## SB, Klemmende Räder, Powermax 42 und 36 E/A Li, 2012-06

Alle Powermax-Modelle 42 und 36 E/A Li mit Herstellungsdatum nach W 50/2009.

**Produktnummern:** 4037, 4043, 4035 und 4041

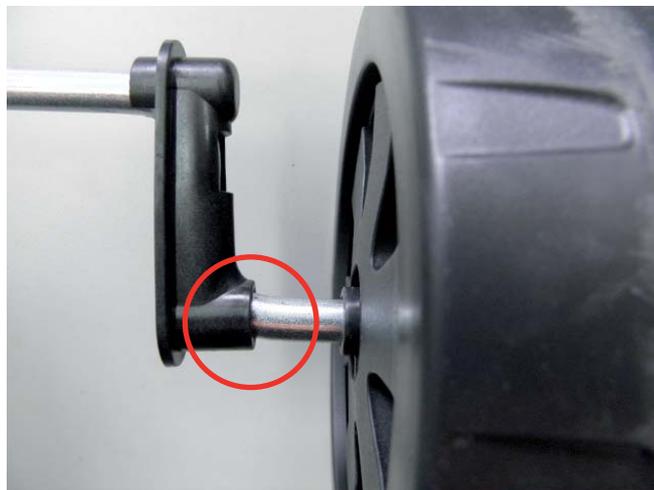
Es gab einige Kundenrücksendungen mit der Beanstandung, dass die Räder bei Gebrauch des Rasenmähers nicht frei laufen. Das Problem tritt auf, wenn das Rad gegen den inneren Teil der Radachse gedrückt wird und dann an der Achse festklemmt.

**Vor-Ort-Behebung:** Bei Produkten, die bereits auf dem Markt sind, kann das Problem durch Hinzufügen einer Scheibe und einer neuen Starlock-Scheibe behoben werden. Eine dauerhafte Lösung wird so schnell wie möglich in der Produktion eingeführt.

Artikelnummern der Teile zur Vor-Ort-Behebung: **Scheibe: 5811571-01, Starlock-Scheibe: 5149680-00.** Pro Radachse werden 1 Scheibe und 1 Starlock-Scheibe benötigt.
